DODATEK č. 4

ke Smlouvě o dílo č. d201800088

ZMĚNOVÝ LIST č. 11

Název stavby:	Stavební úpravy a zajištění bezbariérového přístupu na základních školách v Chomutově
Číslo smluvního vztahu:	Chomutov: d201800088, FRK: I0097 ze dne 24. 04. 2018 Chomutov: d201800382, FRK: I0108 ze dne 09. 07. 2018 Chomutov: d201800453, FRK: I0116 ze dne 04. 10. 2018
Název části stavby (PS, SO):	Základní škola Školní 1480, Chomutov SO_07: Bezbariérové úpravy – stavební úpravy - Smlouva o dílo: Část C7: Bezbariérové opatření ZŠ ŠKOLNÍ A. VENKOVNÍ BEZBARIÉROVÁ RAMPA B. BEZBARIÉROVÉ WC

Návrh kotvení zábradlí do palisády a betonové podezdívky

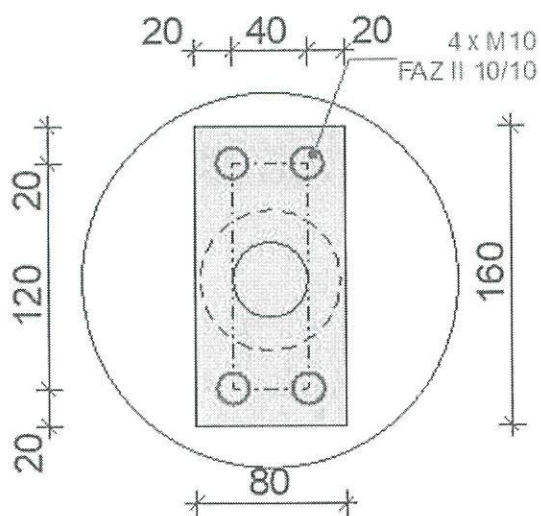
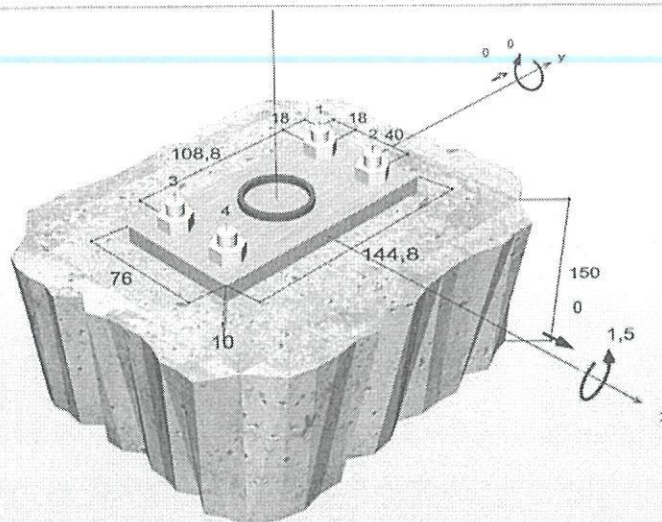
Navrženo a posouzeno kotvení kotvami FISCHER FAZ II 10/10

ZŠ Školní - venkovní rampa B

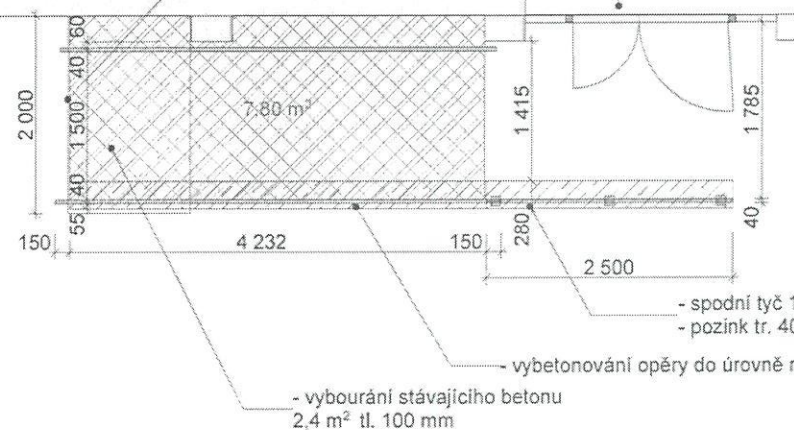
- zasklení od výšky min. 400 mm
- výška zámků 1 000 - 1 100 mm
- na vnitřní straně vodorovné madlo na celou šířku dveří ve výšce 800 - 900 mm

průchozí šířka
900

- spodní tyč 100 - 250 mm nad podlahou
- pozink tr. 40 mm kotvená přes plotny

Úprava rampy na podestě schodiště

ZŠ Školní - venkovní rampa - A

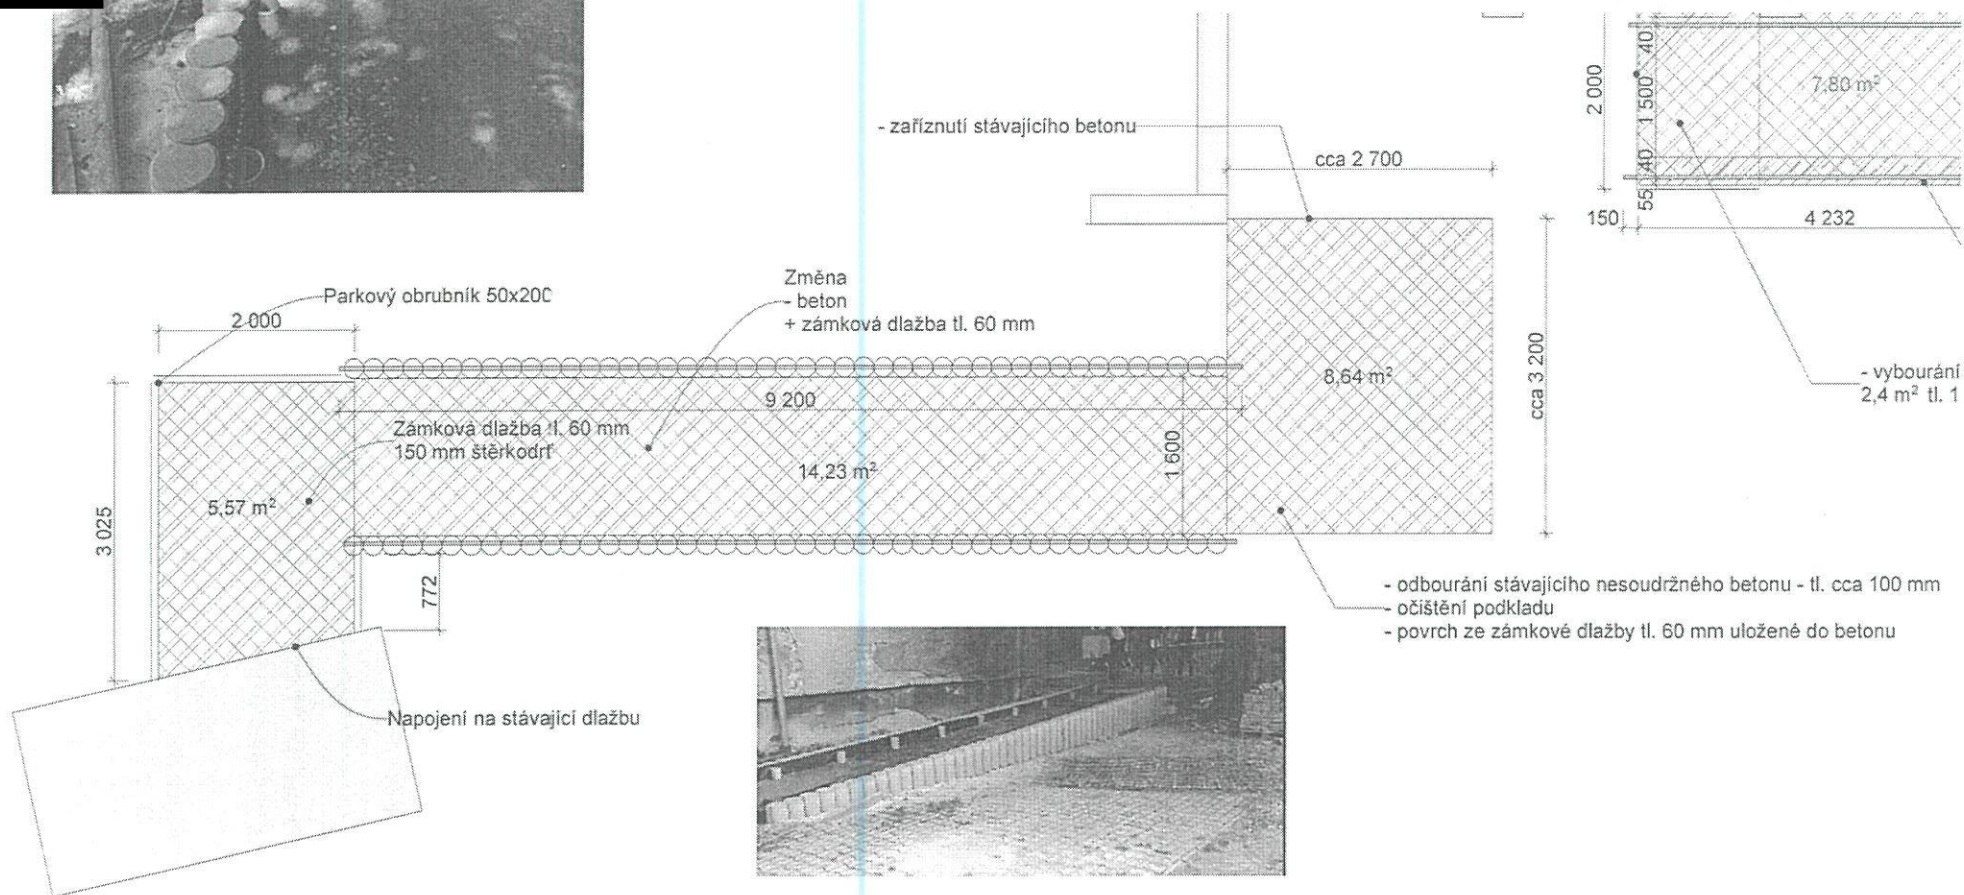
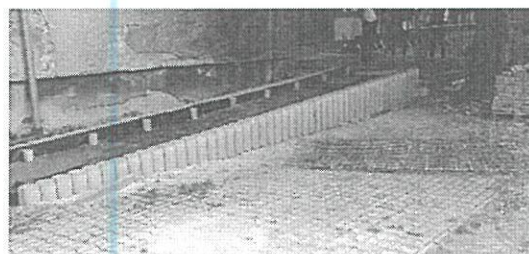
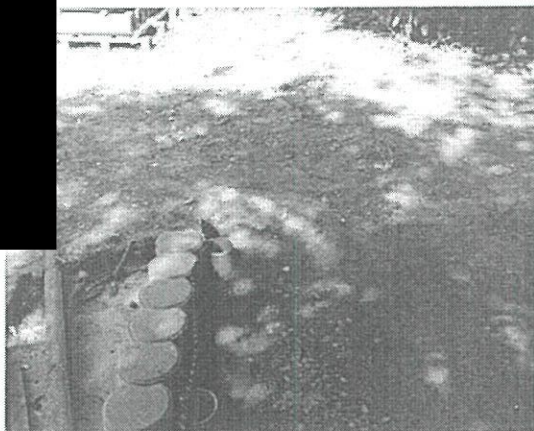
Vybudování chodníku ze zámkové dlažby tl. 60mm mezi parkové obrubníky na podkladní vrstvu ze štěrkodrti v tl. 150mm.

Rampa musí být napojená na zpevněnou plochu. Stávající povrch byl v době zpracování PD vyhodnocen jako vyhovující. Vlivem klimatických podmínek je nyní degradovaný a nevhodný pro pohyb imobilních osob. Jako technicky vhodnější a trvanlivější je lepší provést povrch z betonové zámkové dlažby. Povrch rampy bude svým provedením navazovat na stávající zpevněné plochy v areálu školy. Venkovní Rampa bude po dokončení bude splňovat bezpečný pohyb pro osoby se zdravotním omezením či postižením.

- vybetonování opěry do úrovně rampy
- vybourání stávajícího betonu
2,4 m² tl. 100 mm

Doplnění chodníku a obrubníku
Oprava betonové mazaniny
